各ローダーと編集

シャッター作成・シャッター編集

窓

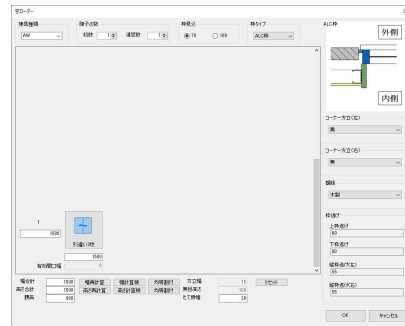
※建具番号指定不可

要望 1

要望 3

※サイズ変更不可
 ※タイプ名の(長い数字)
 は残る

シャッター

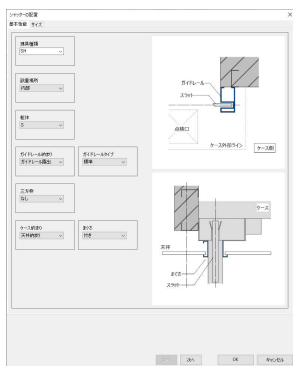
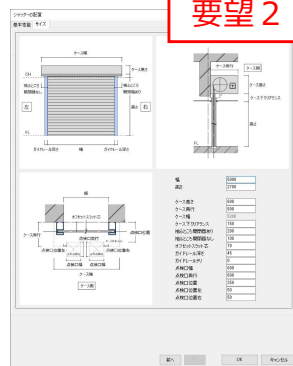
※建具番号指定不可

要望 2

要望 4

※サイズ変更不可

シャッターローダー

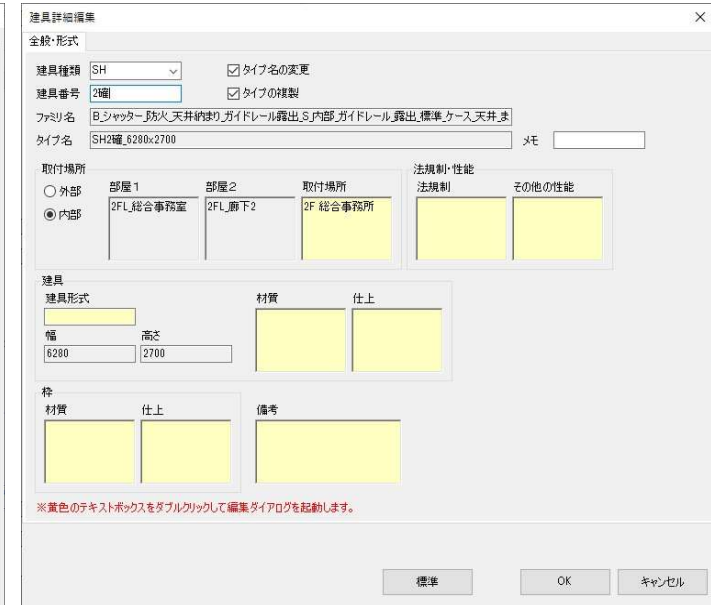
問題1 シャッター作成時に番号を指定できない

※建具番号指定不可

シャッター編集

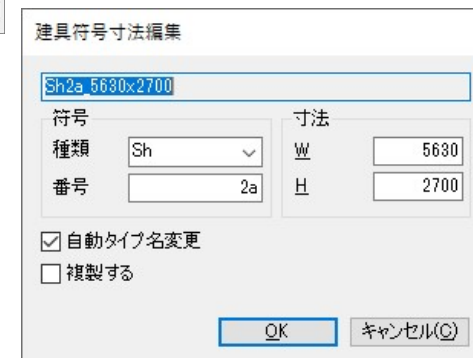
問題2 シャッター編集はサイズ変更ができない→「名前」でサイズ変更可能

※サイズ変更不可

シャッター作成・シャッター編集

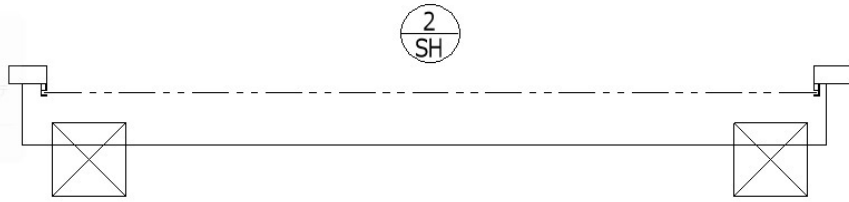
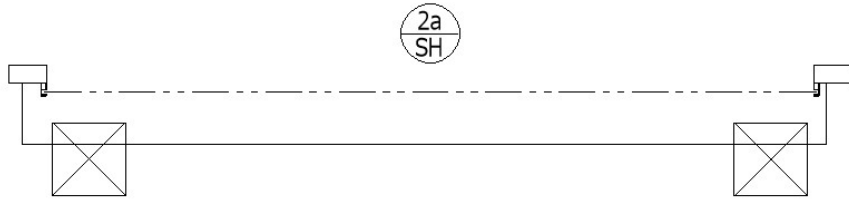
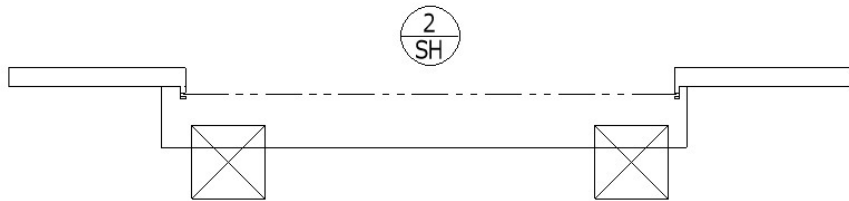
- 問題3** 既存のシャッターを選択し作り直すとタイプ名に建具番号がなくなり、「建具_番号」が変わる
- 手順**
- ①SH2を作成
 - ②SH2を「シャッター編集」で番号とタイプ名を変更(SH2aに変更)
 - ③②で作成したSH2aを選択し、「シャッター」でサイズを変更しOK、タイプ名から番号2aが消える **要望5** 建具_番号が2に変更される

「建具_番号」が変わる

①SH作成

②SH編集で名前と番号変更

③②で変更したシャッターを選択し、「シャッター」でサイズ変更

窓ローダー

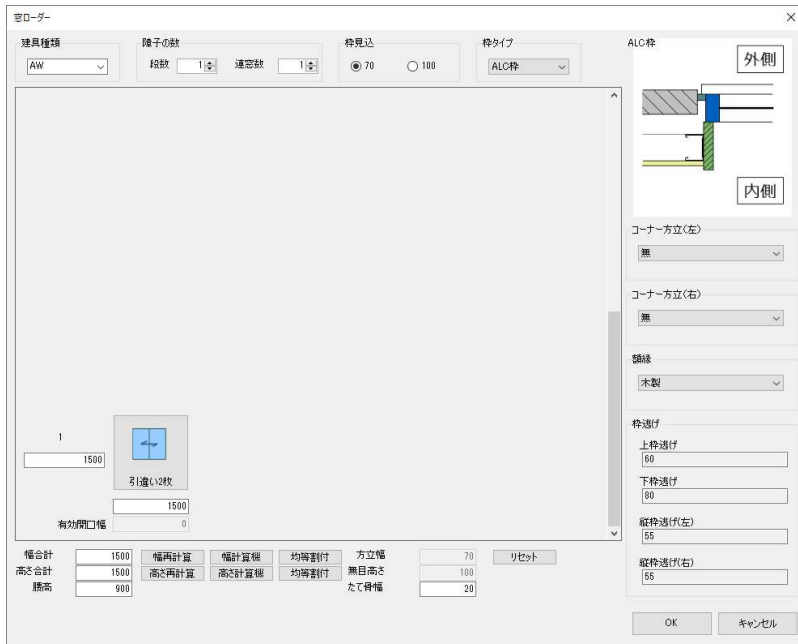
- 問題1 窓作成時に番号を指定できない
 問題2 窓編集はサイズ変更ができない→「名前」でサイズ変更可能
 問題3 既存の窓を選択し作り直すとタイプ名に建具番号がなくなり、「建具_番号」が変わる
- 手順
 手順
 ①SH2を作成
 ①AW2を作成
 ②AW2を「窓編集」で番号とタイプ名を変更(AW2aに変更)
 ③②で作成したAW2aを選択し、「窓」でサイズを変更しOK、
 タイプ名から番号2aが消える
 建具_番号が2に変更される **要望6**

※建具番号指定不可

窓編集

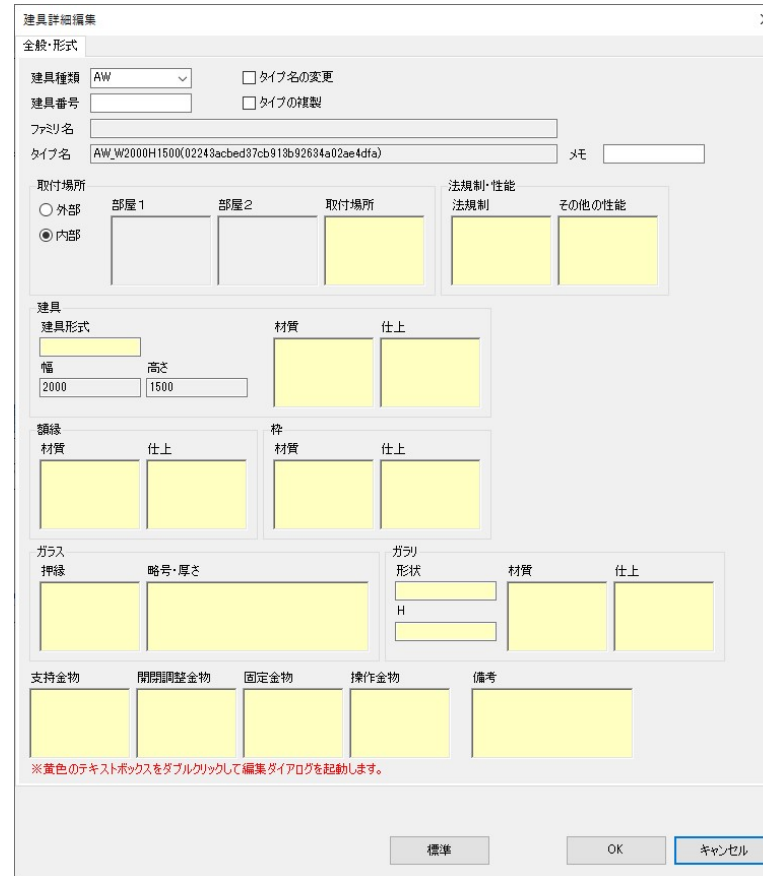
※サイズ変更不可
 ※タイプ名の(長い数字)は残る
